AUSZUG AUS DEM PROTOKOLL DES REGIERUNGSRATES DES KANTONS SOLOTHURN

VOM 14. März 1989 NR. 796

GRENCHEN: Aenderung des Gestaltungsplanes Schmelzi auf GB Nr. 6482

Aenderung des speziellen Bebauungsplanes Schmelzi auf GB 6482 / Weiterleitung

Abb. 1

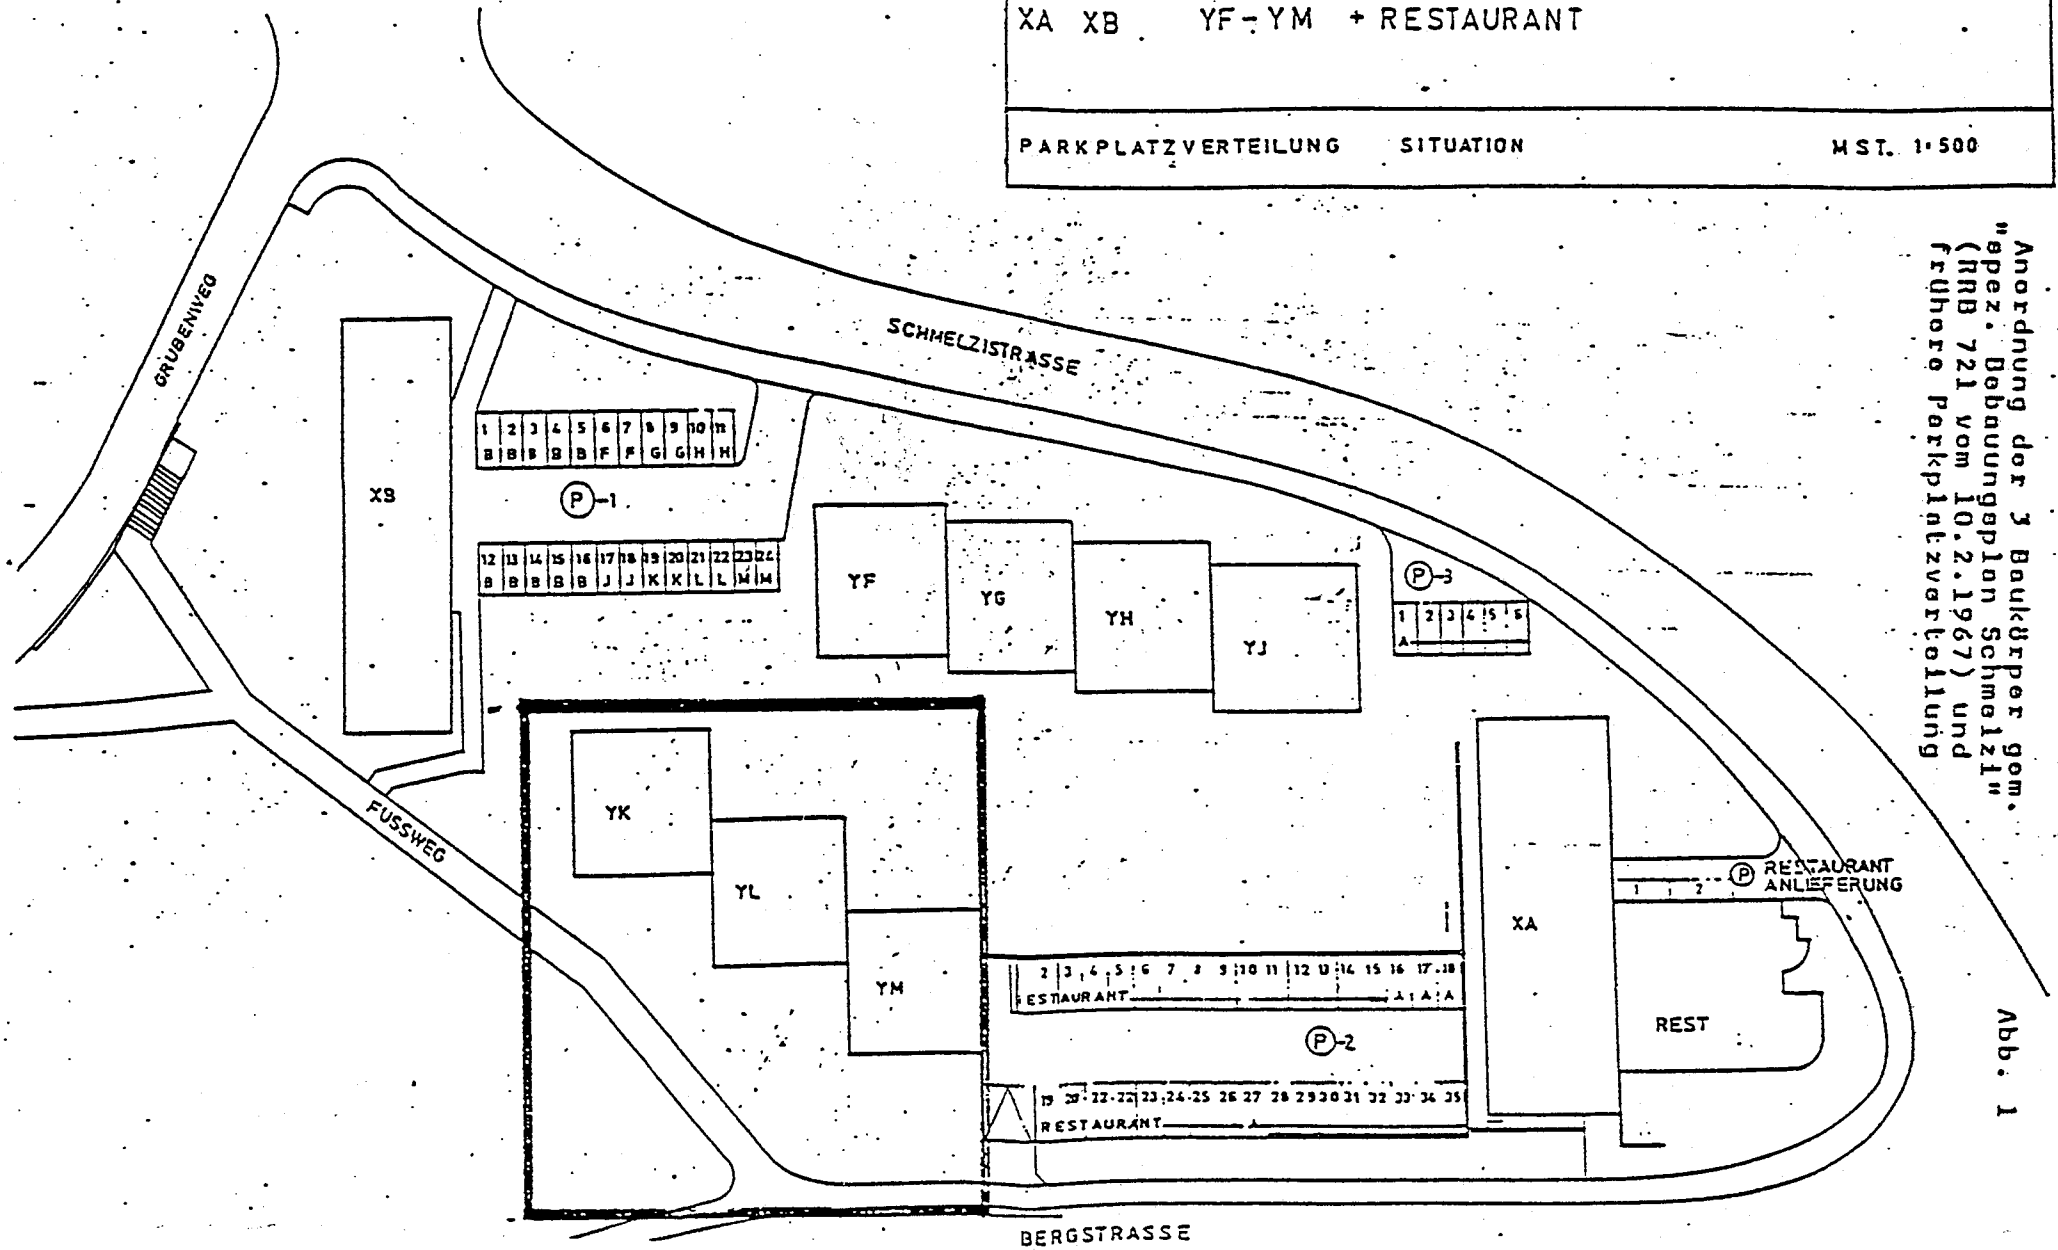
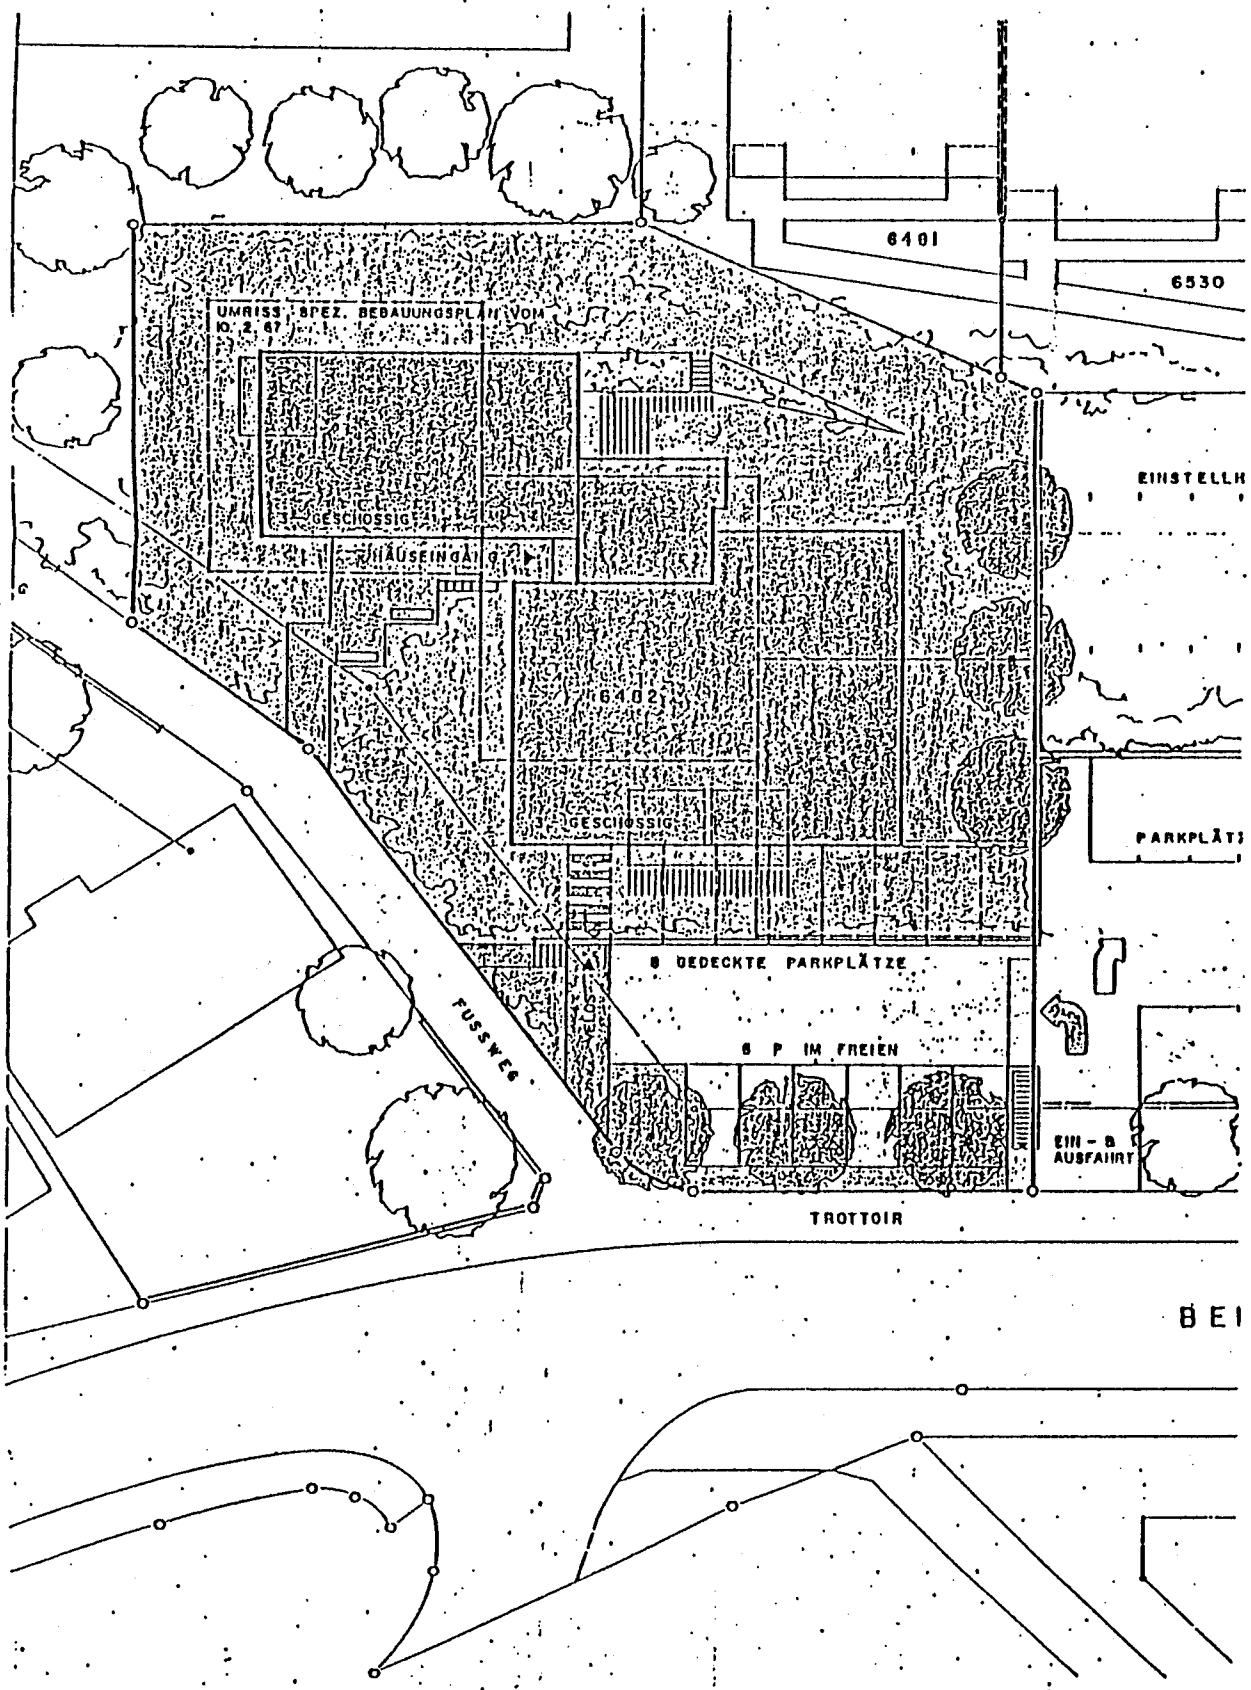
Das neue, verbesserte Projekt sieht ebenfalls 3 zusammengebaute 3-geschossige Mehrfamilienhäuser vor. Gegenüber dem genehmigten spez. Bebauungsplan weist das neue Projekt folgende Aenderungen auf:

- Aenderung des Verlaufes der Hausbaulinien.
- Parkierungsanordnung mit eingedeckten Parkplätzen unter begrüntem Vordach (Lärmschutz). Im früheren Ueberbauungsplan war der für diese Baugruppe vorgesehene Parkplatzanteil in der bereits erstellten unterirdischen Parkgarage vorgesehen. Da diese Parkplätze von den Bewohnern der bestehenden Bauten vollständig beansprucht werden, müssen für die neuen Bauten zusätzliche Parkplätze erstellt werden.
- Zusammenlegung der Parkplatzausfahrten mit der bestehenden Zufahrt.
- Durch die Erstellung der vorgelagerten gedeckten Einstellplätze auf der Südseite wird auf dieser Seite die Gebäudehöhe bezüglich des abgegrabenen Terrains von ca. 0,50 m überschritten. Mit der GP-Aenderung kann diese geringe Höhenänderung bewilligt werden.

Anordnung der 3 Baukörper gem. "spez. Bebauungsplan Schmelzi" (RRB 721 vom 10.2.1967) und frühere Parkplatzverteilung

Neuer abgeänderter Gestaltungsplan für GB 6402
gemäss Auflageplan

Die im ursprünglichen speziellen Bebauungsplan (RRB 721/10.2.1967, § 4) genehmigten Hausbaulinien auf GB 6482 werden aufgehoben und durch die im neuen Gestaltungsplan eingezeichneten, ersetzt.

Abb.3

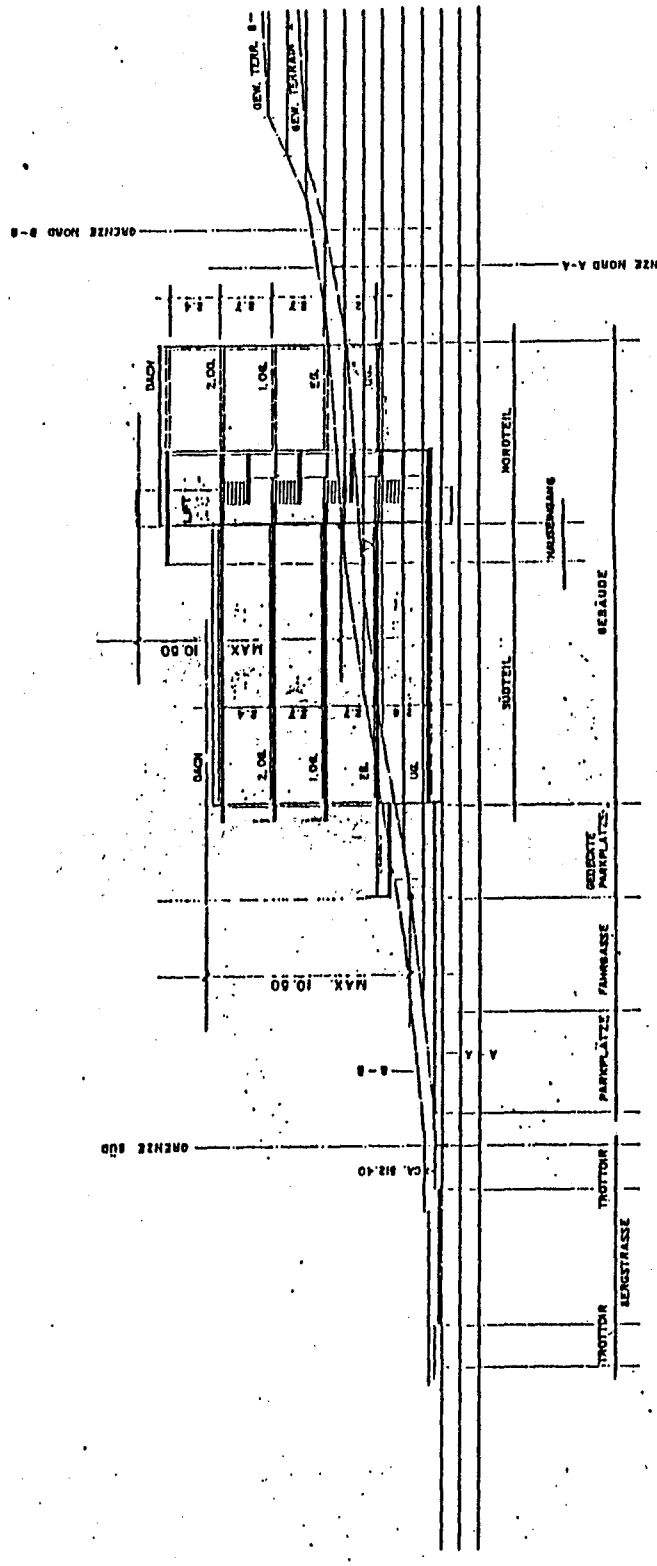
QUERSCHNITT A - A (B - B) MST. 1 : 200

4.2 Die Gebäudehöhen sind im Schnitt eingetragen und müssen im Rahmen einer Abweichungstoleranz von +/- 0,5 m eingehalten werden (Fixpunkt Nr. 50, nördliche Stützmauer Ecke Schmelzistrasse - Schöneggstrasse, rechts vom EW-Kasten 510,686 m.ü.M.).
